ASSISTANCE TECHNIQUE - PPRL DE LA BAIE DE
BOURGNEUF
Rapport final

DDTM DE LA VENDEE

Rapport n° : 15F-101-RA-2
Révision n° : A
Date : 27/11/2015

Suite à l'enquête publique relative à l'établissement du Plan de Prévention des Risques sur la Baie de Bourgneuf, des questions ont été posées et une expertise technique réalisée par le cabinet Casagec.

Figure 1 : cotes atteintes lors de Xynthia

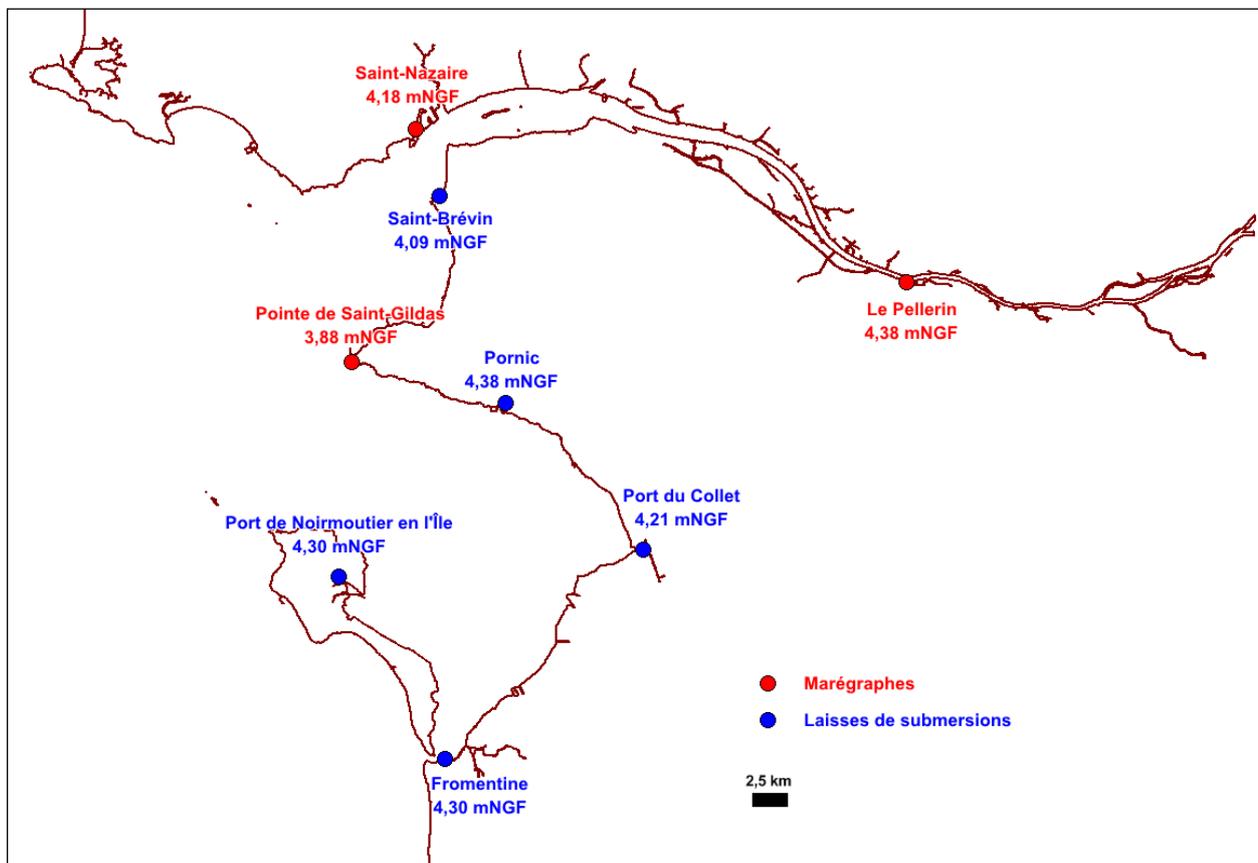
La conclusion du rapport Casagec formule ainsi ce point : « *Un niveau d'eau constant égal à 4,2 m NGF a donc été attribué pour tout le littoral du territoire concerné. Les éléments qui ont permis de sélectionner un niveau d'eau à 4,2 m NGF sont peu nombreux et parfois contestables. En effet, de nombreuses laisses de crue surestiment le niveau d'eau statique car la présence de vagues peut laisser des marques largement supérieures au niveau statique lorsque celles-ci rencontrent un relief ou un mur. Néanmoins, d'autres informations (marégraphes, laisses de crue sur d'autres territoires, etc.) auraient pu permettre de calibrer un modèle maritime pour calculer un niveau représentatif de la réalité sur tout le littoral de la baie de Bourgneuf. De plus, ce modèle maritime aurait permis de calculer avec précision les sollicitations hydrauliques sur les digues et une validation du niveau d'eau à la côte aurait pu se faire avec l'ensemble des emprises de submersions REX Xynthia* ».

Il est ainsi indiqué que «il est probable que sur certains secteurs, un niveau d'eau de 4,2 m NGF, en prenant en compte les franchissements de paquets de mer, aurait été trop élevé pour caler le modèle avec l'évènement Xynthia ».

Si des cotes plus basses que 4,2 mNGF concernent une partie de la côte, il s'agit donc de la partie centrale non concernée par des laisses de crue. Rappelons que sur la commune de la Barre de Mont la digue du casier du Tendeau a été submergée ce qui indique des niveaux d'eau supérieurs à 4 mNGF et que les niveaux à Noirmoutier sont cohérents avec ceux atteints à Fromentine.

Figure 16 : désordres sur la digue des Glagées (source EDD)

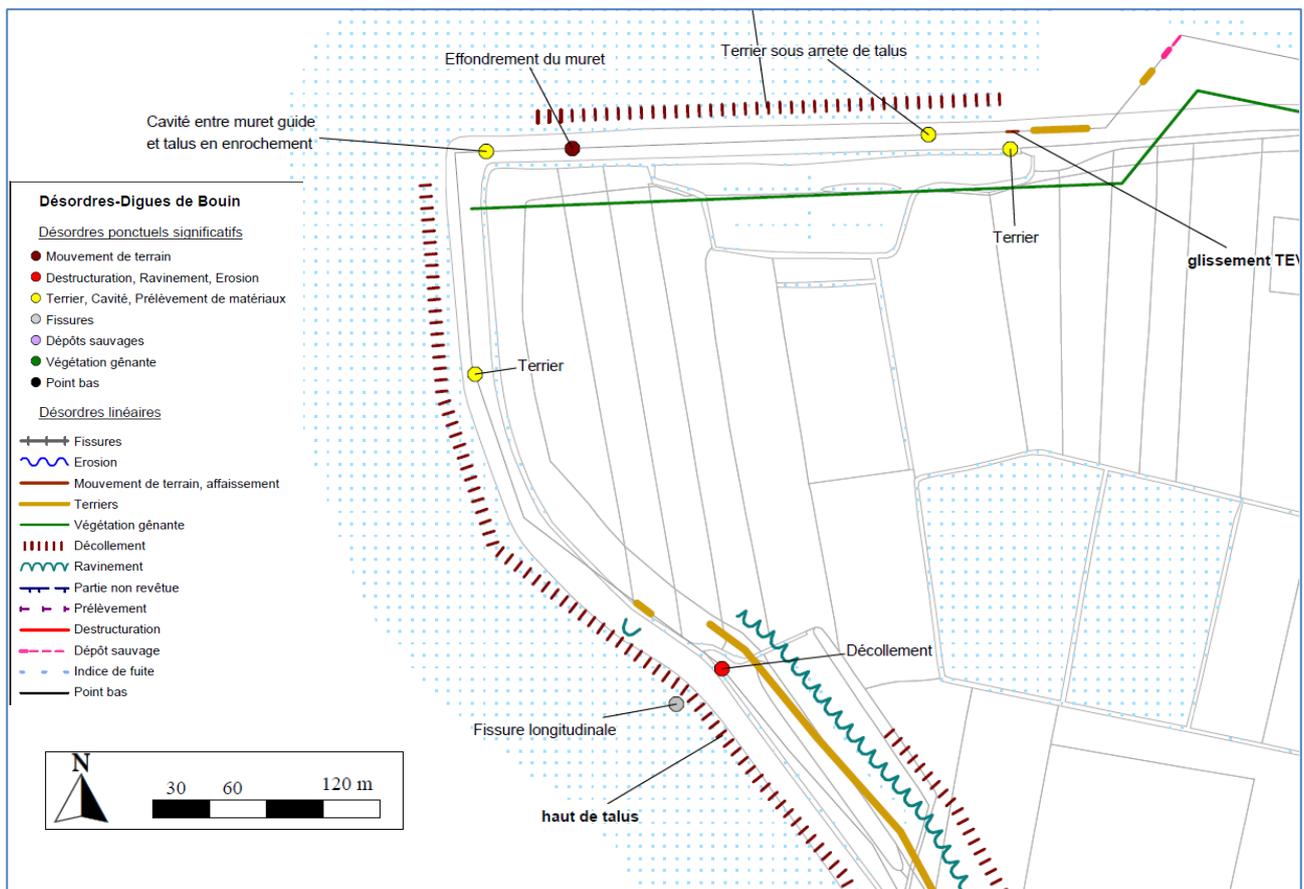
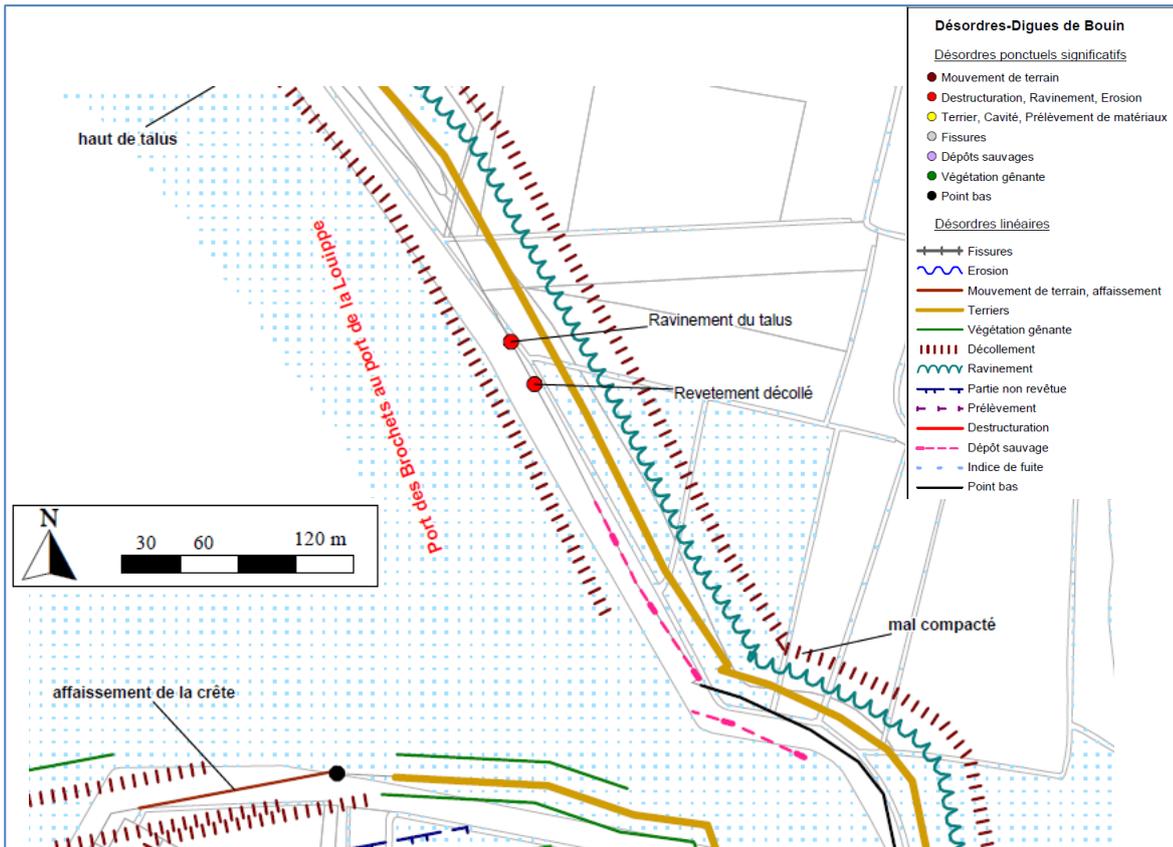
La remarque du bureau Casagec est la suivante : « Les altitudes présentées dans l'étude de dangers ne correspondent donc pas aux mesures de ce dernier relevé topographique et par conséquent, les calculs de franchissements par paquets de mer ne sont pas bons. Il est spécifié dans le complément d'étude ISL que la crête actuelle de l'ouvrage a été surélevée par des matériaux de remblai dont le compactage n'a pas pu être vérifié. Même si cette modification n'a pas pu être prise en compte dans l'étude de dangers, l'épaisseur du remblai devrait augmenter les temps de formation d'une éventuelle défaillance. De plus, la localisation de la brèche ne correspond pas au secteur le plus exposé aux vagues et où l'altitude de la crête est la plus basse. Il est donc peu probable qu'une brèche se forme à cet endroit, 1 heure avant la pleine mer et de manière instantanée ».

La première remarque revient à dire que seule la sollicitation hydraulique intervient dans l'aléa de rupture, ce qui est contraire à l'appréciation qu'en font tous les guides en la matière : l'aléa de rupture est le résultat d'un croisement entre la sollicitation hydraulique et l'état de la digue à l'échelle du tronçon. Les pages suivantes reprennent les cartes des désordres observés sur ce tronçon issues de l'EDD. On constate que la localisation de la brèche est tout à fait cohérente avec les résultats de l'inspection ; le site correspond à la conjonction de nombreux désordres (ravinement, terriers, décollement du parement côté mer) et des sollicitations hydrauliques encore significatives (hauteur de houle supérieure à 1 mètre). Les parties plus au nord sont en meilleure état.

Figure 29 : stries d'interpolation de la topographie dans le marais (source Casagec sur fond ISL)

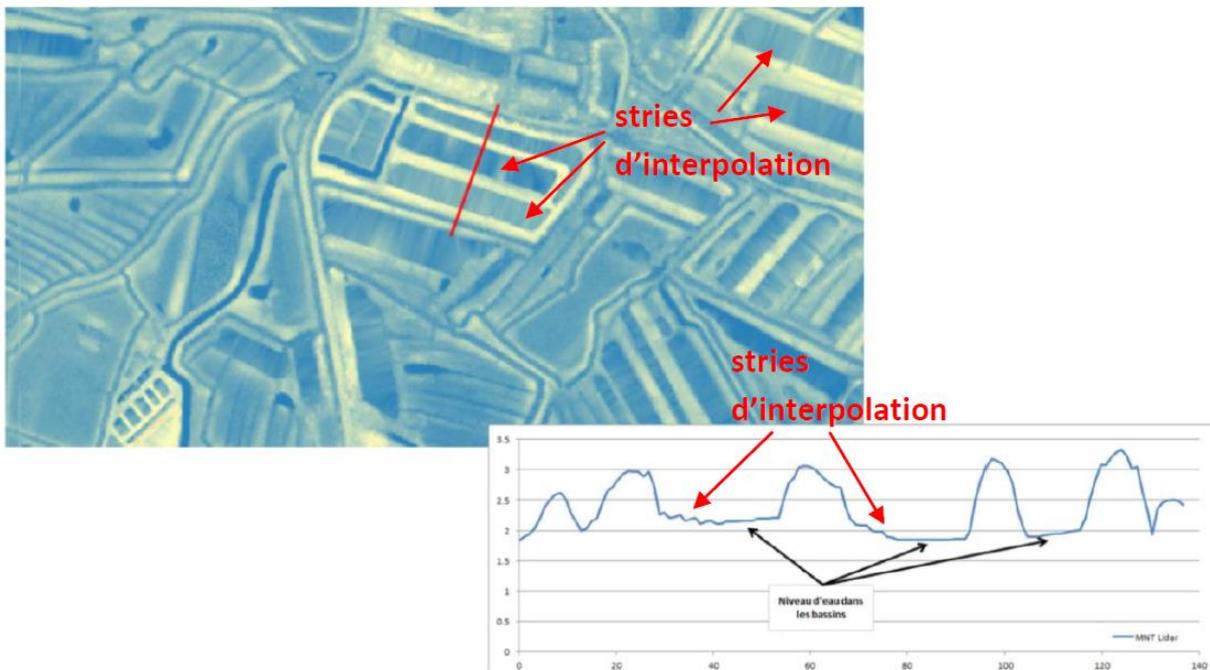
- Une argumentation jugée absente concernant le niveau initial dans les marais,
- La non prise en compte de tous les remblais,
- Un niveau initial tiré d'une analyse jugée trop succincte du levé Lidar,
- Les résultats de l'interpolation qui d'après Casagec aurait une influence notable sur les volumes stockés. Nous comprenons par l'illustration intégrée par Casagec et reproduite ci-après que les cotes comprises entre 1,8 et 1,9 ou 2,1 et 2,2 figurant sur les profils au lieu d'une cote unique conduiraient à des erreurs notables sur les résultats. En moyenne, nous reproduisons pourtant bien le niveau d'eau initial dans les marais.

Figure 33 : situation et profil au niveau du Dain.

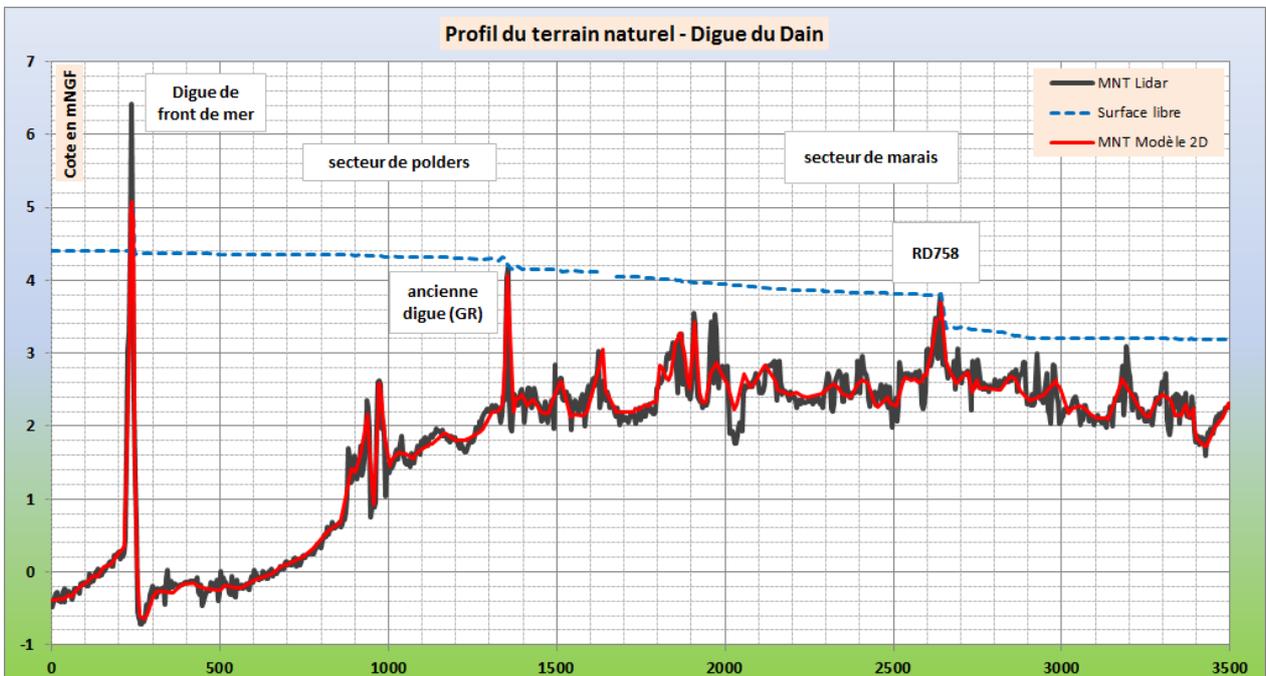
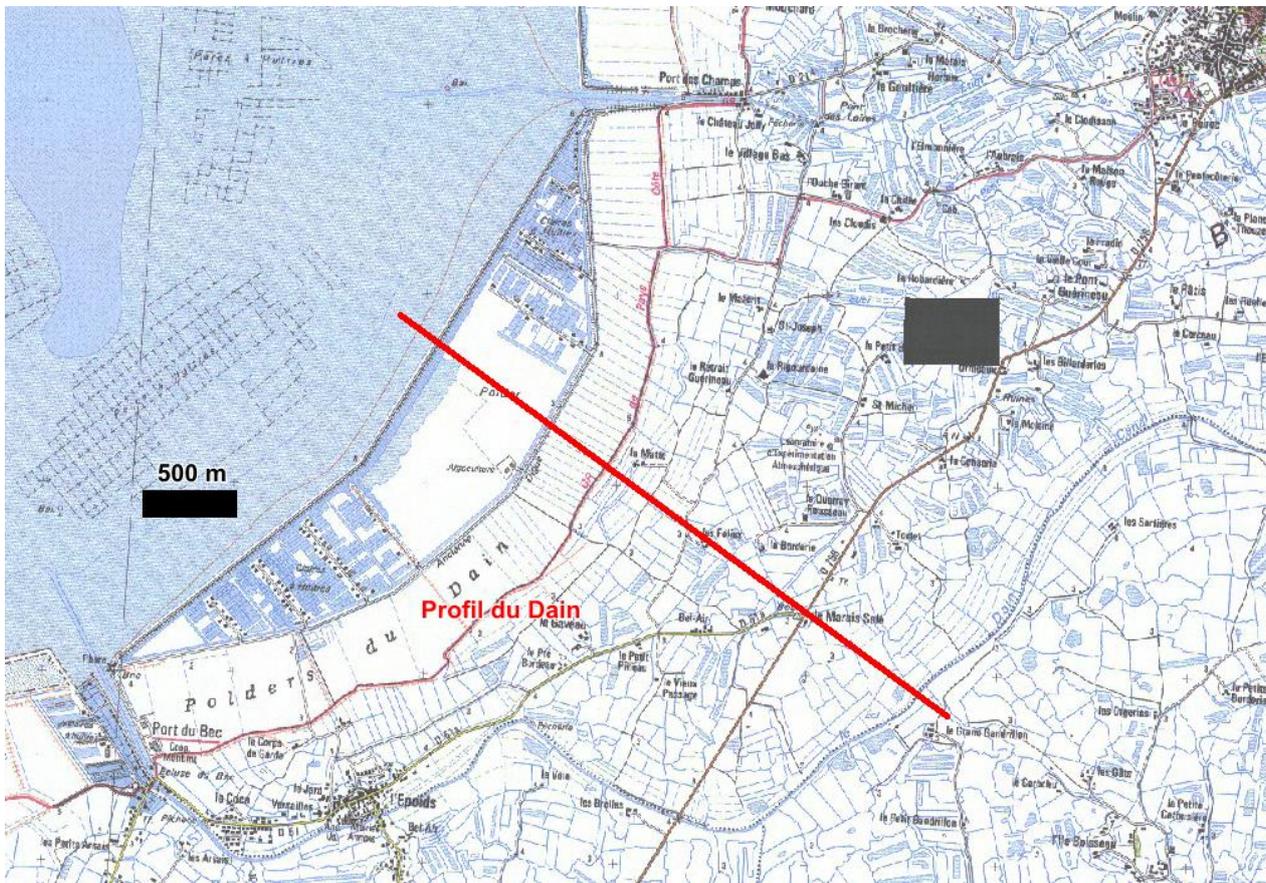
Nous reprenons l'exemple cité par Casagec et qui provient de la note d'ISL du 8 septembre 2015 :
